**Всемирный форум для согласования правил
в области транспортных средств**

Автоматизированная функция рулевого управления

Предложение по поправкам к Правилам № 79 ООН (оборудование рулевого управления)

Представлено экспертом от Франции**

Рис. 1

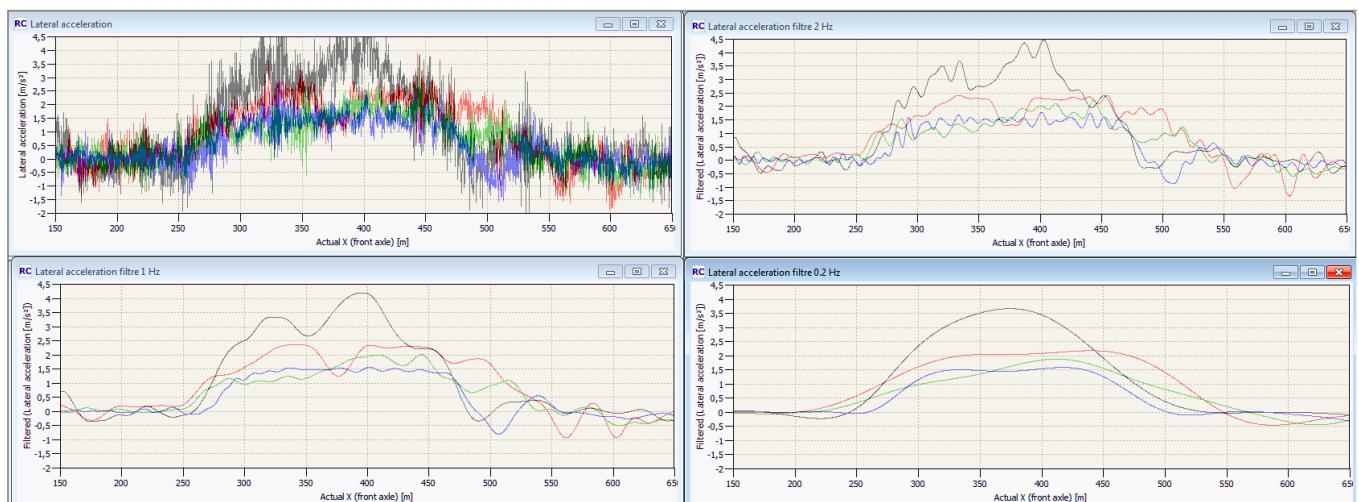
- Для сохранения возможности отслеживания в протоколе было бы целесообразным указывать как положение, в котором измеряется боковое ускорение, так и точку расположения центра тяжести транспортного средства.
- Для динамических испытаний измерения обычно производят с частотой не менее 100 Гц.
- На графиках, приведенных ниже, показаны сигналы бокового ускорения при различной частоте среза, а именно: без фильтра, с фильтром 2 Гц, с фильтром 1 Гц и с фильтром 0,2 Гц.
- Результаты свидетельствуют о том, что наилучшее представление динамического поведения достигается в том случае, если используется фильтр 1 Гц.

Фильтрование сигнала бокового ускорения: сопоставление испытаний на 4 транспортных средствах на одной и той же кривой

На графике 1 показаны первичные данные (без фильтра).

На графике 2 показан сигнал с фильтром 2 Гц.

На графике 3 показан сигнал с фильтром 1 Гц.

На графике 4 показан сигнал с фильтром 0,2 Гц.

Для определения бокового ускорения к первичным данным применяют фильтр Баттервортга четвертого порядка с частотой среза 1 Гц.

Рис. 2

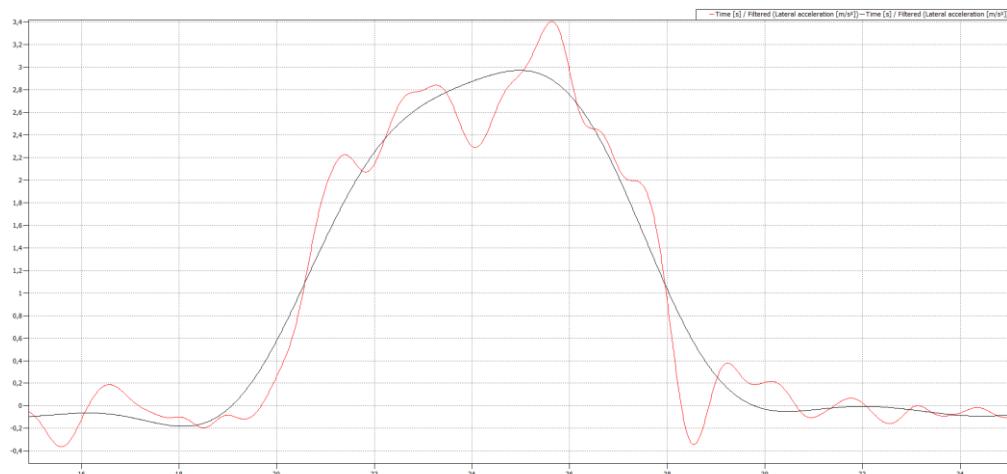
Фильтрование сигнала бокового ускорения: Сопоставление 2 предложений в случае транспортного средства, демонстрирующего близкие к предельным значения

Показаны синий график (фильтр 0,2 Гц) и красный график (фильтр 1 Гц), который отражает предлагаемые в настоящем документе изменения. В первом случае транспортное средство успешно проходит испытание (максимальное значение 3 м/с²), а во втором случае транспортное средство не выдерживает испытания (максимальное значение 3,4 м/с²).
